**Konsultacje społeczne projektu II aktualizacji planów gospodarowania wodami
na obszarach dorzeczy – Dorzecze Odry. Uwagi Polskiej Grupy Energetycznej S.A.**

Rys. 1 Sieć hydrograficzna w otoczeniu Kopalni, źródło: Raport o oddziaływaniu na środowisko dla kontynuacji eksploatacji złoża węgla brunatnego Turów, lipiec 2019 (wersja ujednolicona)

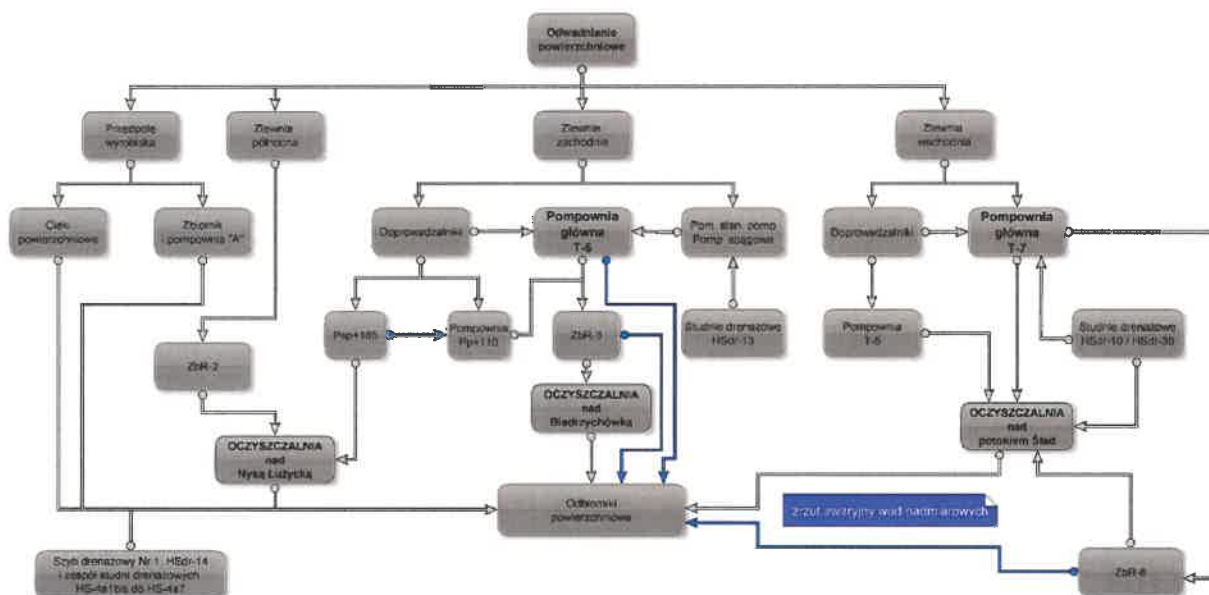
Dopływ z wyrobiska Turowsów jest błędnie wyznaczoną JCWP (kod PLRW60000174156). Do zlewni JCWP zakwalifikowano część wyrobiska kopalni Turów, która jest odwadniana do rzeki Miedzianki przez ciek zwany Śladem (Jaśnicą) oraz bezpośrednio do Nysy Łużyckiej i do rzeki Biedrzychówka (Nowa Biedrzychówka). Odwanianie to odbywa się poprzez oczyszczalnie ścieków oczyszczających wody z odwadniania powierzchniowego kopalni Turów, tzw. oczyszczalnia nad potokiem Ślad, oczyszczalnią nad Nysą Łużycką oraz oczyszczalnią nad Biedrzychówką. Około 2/3 wszystkich wód pochodzących z odwodnienia powierzchniowego wyrobiska oczyszczane jest w oczyszczalni nad Biedrzychówką i odprowadzane za jej pośrednictwem do Nysy Łużyckiej. Oczyszczalnia nad potokiem Ślad oraz nad Nysą Łużycką oczyszczają pozostałe wody kopalnianie w proporcjach większych w oczyszczalni nad potokiem Ślad. Tym samym odkrywka, w jej wnętrzu, podzielona jest na w/w 3 zlewnie.

Mając na uwadze powyższe należy właściwie wyznaczyć zlewnie JCWP Dopływ z wyrobiska Turoszów (kod PLRW60000174156) oraz następnie włączyć tą JCWP do JCWP Nysa Łużycka od Mandau do Miedzianki (kod PLRW60008174159).

Rys. 2 Schemat odwadniania powierzchniowego w KWB Turów, źródło: Raport o oddziaływaniu na środowisko dla kontynuacji eksploatacji złoża węgla brunatnego Turów, lipiec 2019 (wersja ujednolicona)

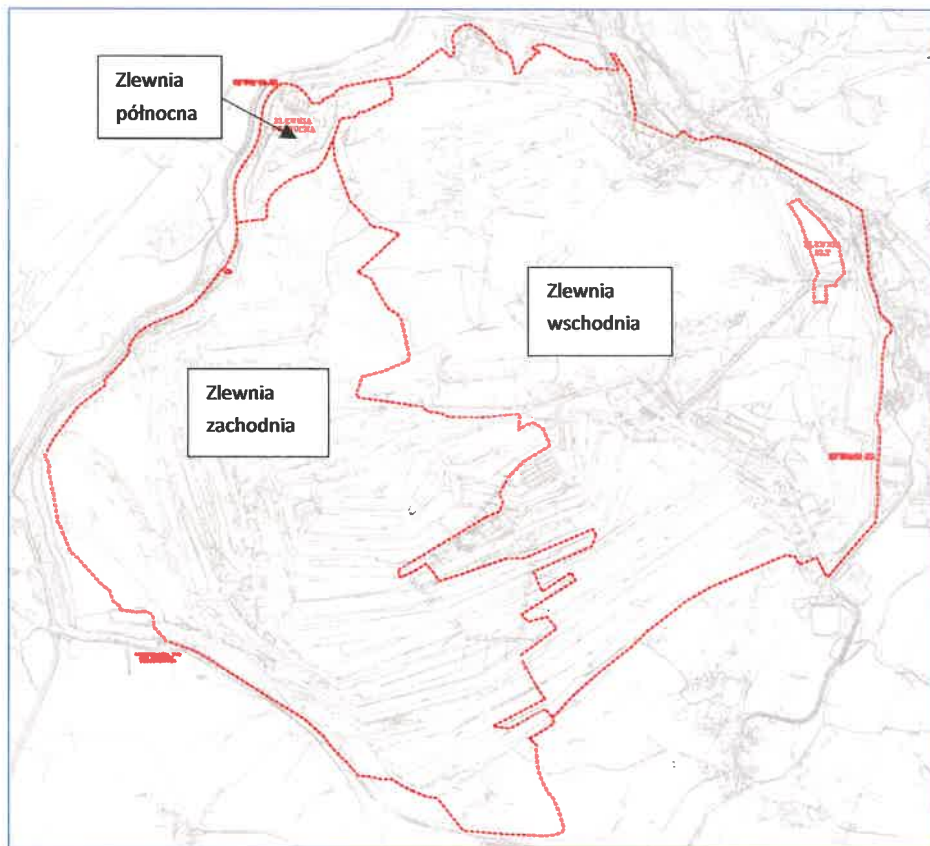
Schemat odwadniania powierzchniowego wyrobiska Turowszów przedstawiono na rys. 2.

Oznacza to, że fizycznie nie występuje zlewnia cieku Dopływ z wyrobiska Turoszów o zasięgu wskazanym w projekcie. Przeczy temu zarówno ukształtowanie terenu (wysokie skarpy odkrywki oddzielające wyrobisko od cieku), jak i podział na zlewnie wewnątrz wyrobiska (Rys.3). Nie ma fizycznych i technicznych możliwości aby powierzchnia JCWP Dopływ z wyrobiska Turoszów obejmowała odkrywkę. Ciek ten, na przebiegu wzdłuż Kopalni, jest rowem opaskowym, zbierającym wody opadowe z zewnętrznej, zrehabilitowanej części skarpy odkrywki. Odprowadza także wody opadowe z fragmentu drogi wojewódzkiej nr 354. Zlewnia tego cieku jest znacznie mniejsza niż 10 km² i w celu jej prawidłowego określenia należy ją wyznaczyć od nowa.
